SCHEDA ANALISI INTERVENTI – SCREENING

Titolo PROGETTO	ZSC IT 1333308 “PUNTA MANARA” – PRATICA VINCA N. 27 – RICHIESTA SCREENING D’INCIDENZA INTERVENTO DI “COMPLETAMENTO OPERE RAMPA PRIVATA DI ACCESSO ESISTENTE FRA VIA VAL DI CANAPA E VIA DELLA MANDRELLA 5”, IN COMUNE DI SESTRI LEVANTE - RICHIEDENTE: SUSANNE SCHWIETER E COSTANZA MARIA MACOLA FORMENTON. COMUNICAZIONE DI AVVIO DEL PROCEDIMENTO AI SENSI DELL’ART. 8 DELLA LEGGE N. 241/1990 E SS.MM.II. E RICHIESTA SUPPORTO PER SCREENING DI INCIDENZA AD ARPAL EX L.R. 20/2006 E S.M.I.	
Tipologia P/P/I/A		Aree Rurali
Presenza di ZSC		SI (Area focale 1)
Presenza di ZPS		NO
Presenza di aree protette		NO
Presenza di elementi delle Rete Ecologica Regionale		NO

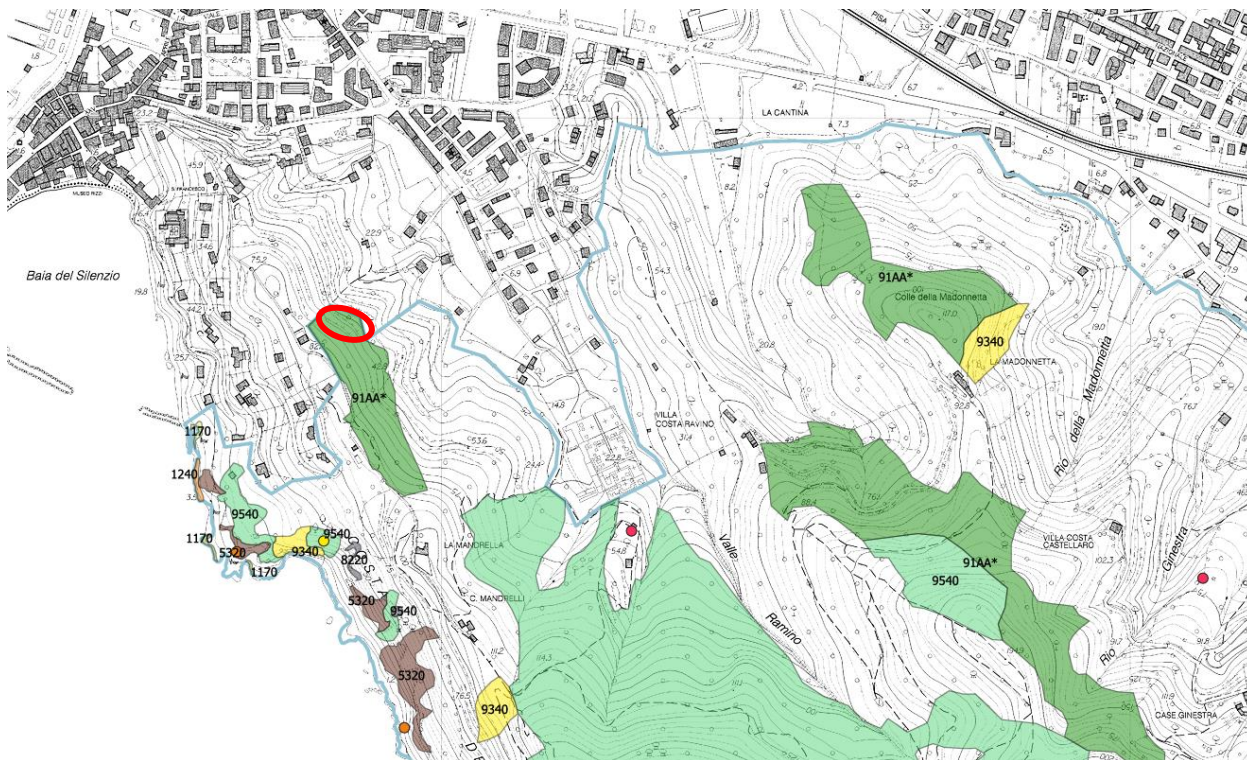
Le modalità esecutive delle opere non risultano completamente chiare, poiché la documentazione disponibile non fornisce un livello di dettaglio sufficiente. Tuttavia, dal format del proponente e dalla documentazione allegata emerge che risultano ancora da completare le canalette di scolo, le griglie di raccolta delle acque meteoriche e il manto superficiale in terra stabilizzata.

Dal punto di vista progettuale, sebbene l'intervento venga descritto come il semplice completamento di opere già autorizzate e parzialmente realizzate, il livello di approfondimento fornito non consente di definire con sufficiente precisione l'effettiva consistenza delle lavorazioni ancora da eseguire, né di ricostruirne compiutamente le modalità esecutive. Tale circostanza assume particolare rilevanza in considerazione dell'elevata sensibilità naturalistica del contesto interessato (habitat natura 2000 prioritario, area focale, specie di interesse conservazionistico).

- modalità di regolarizzazione del piano viabile,
- caratteristiche costruttive delle opere di contenimento,
- modalità di regimazione delle acque meteoriche,
- movimentazione di suolo e materiale e, più in generale, l'insieme delle lavorazioni necessarie al completamento dell'intervento;
- modalità di gestione del verde e delle alberature perimetrali, soprattutto nell'area adiacente all'habitat prioritario;
- modalità di tutela degli elementi di interesse conservazionistico;
- modalità di gestione delle specie aliene invasive;
- modalità di cantierizzazione;
- descrizione dei mezzi che transiteranno sulla strada (si fa riferimento a mezzi pesanti).

Alla luce di quanto sopra esposto, si ritiene che, in base alla portata delle opere previste ed alla sensibilità dell'area (Habitat Natura 2000 91AA*), il livello I della procedura di incidenza “Screening di incidenza” non sia idoneo ad inquadrare correttamente i possibili impatti sulla ZSC “1333308 – Punta Manara”. Al fine di analizzare e cogliere tutte le incidenze, dirette ed indirette, a breve, medio e lungo termine, dell’opera in oggetto e di individuare le necessarie specifiche mitigazioni nei confronti della biodiversità, **si ritiene necessario applicare il Livello II della procedura di Valutazione di Incidenza, ossia la “Valutazione Appropriata”.**
